Bilag 12. Grafisk oversigt over ændringer.

Forslag til ændringer på baggrund af offentlig og supplerende høring - anvendelse og etageantal

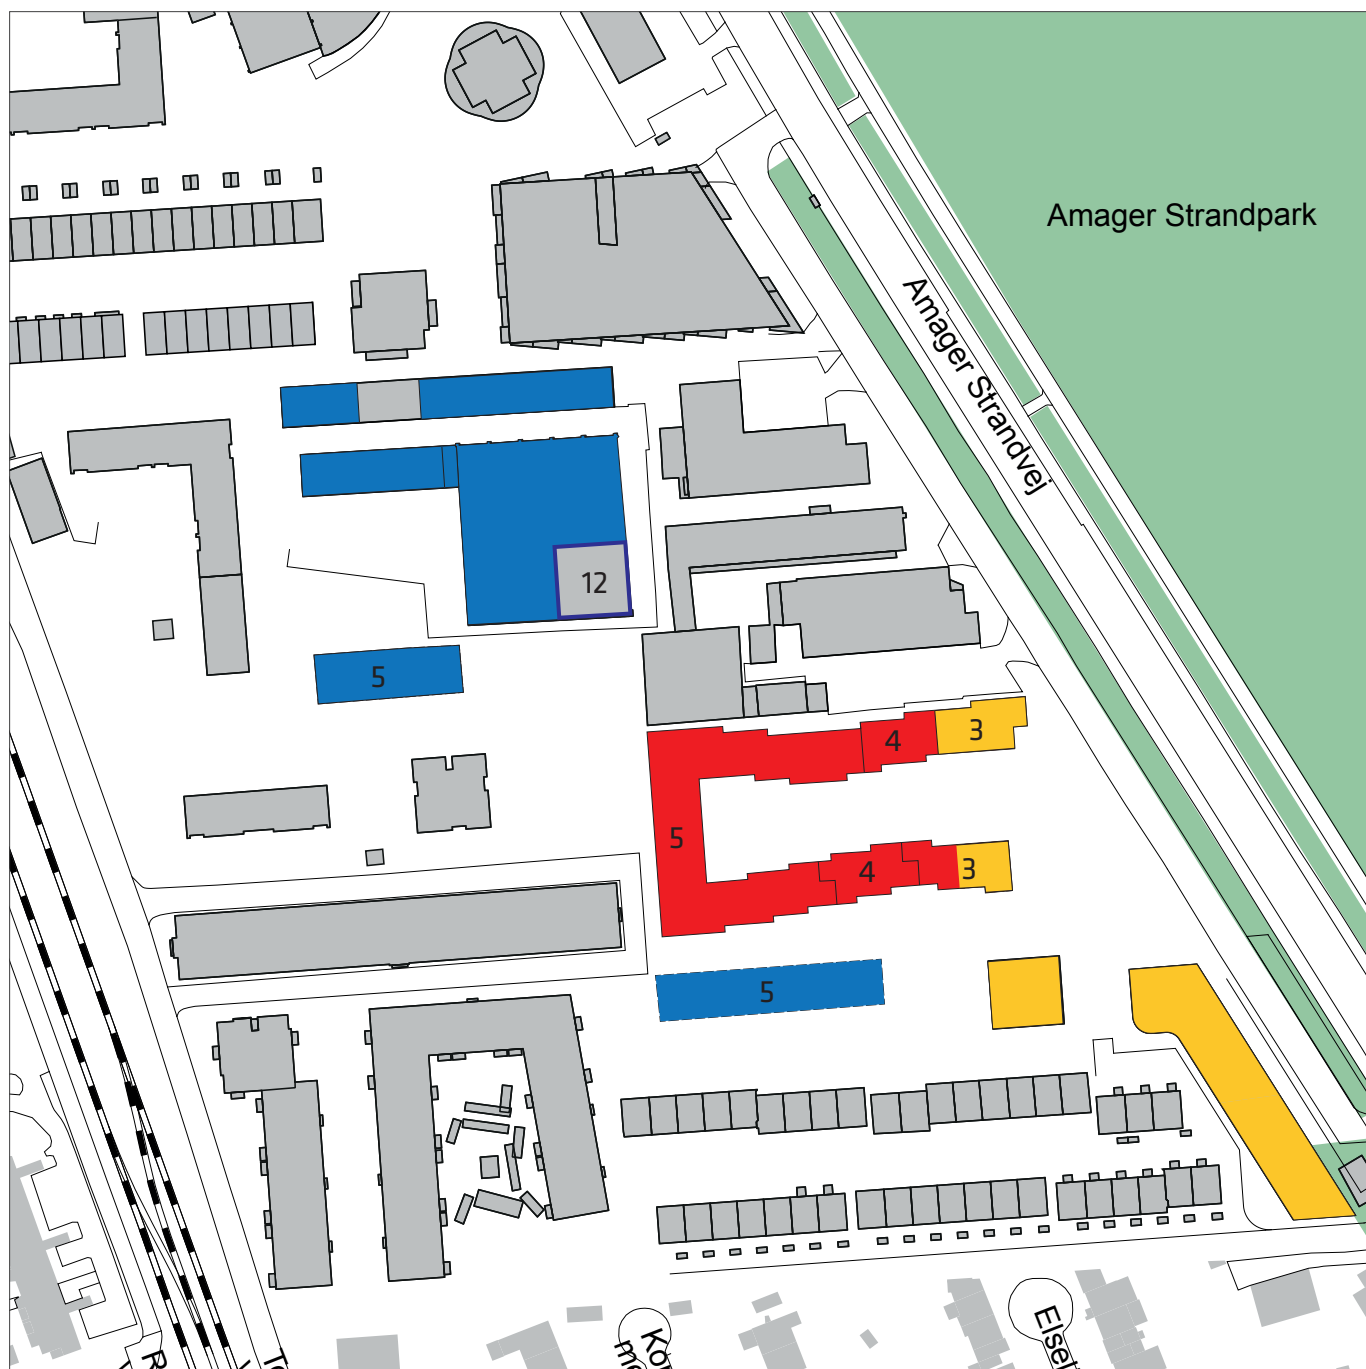
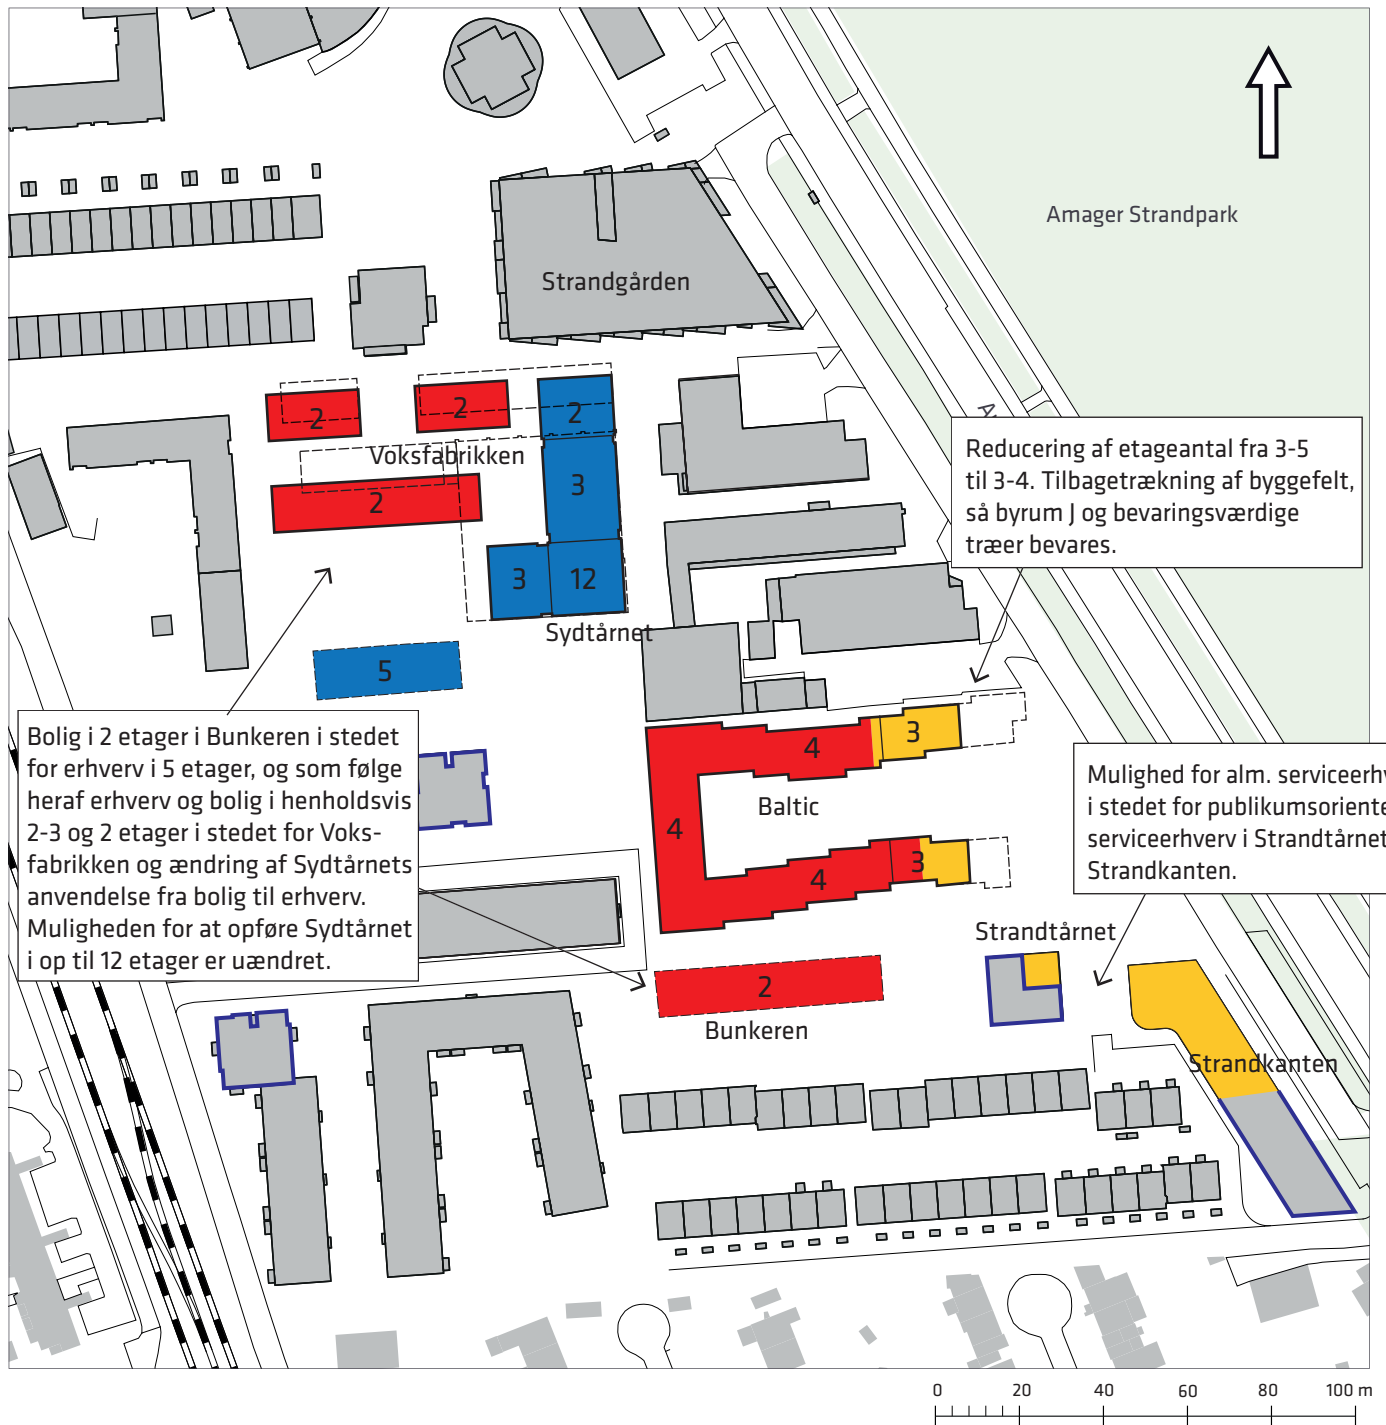
Reducering af etageantal fra 3-5 til 3-4. Tilbagetrækning af byggefelt, så byrum J og bevaringsværdige træer bevares.

Bolig i 2 etager i Bunkeren i stedet for erhverv i 5 etager, og som følge heraf erhverv og bolig i henholdsvis 2-3 og 2 etager i stedet for Voksfabrikken og ændring af Sydtårnets anvendelse fra bolig til erhverv. Muligheden for at opføre Sydtårnet i op til 12 etager er uændret.

Mulighed for alm. serviceerhverv i stedet for publikumsorienteret serviceerhverv i Strandtårnet og Strandkanten.
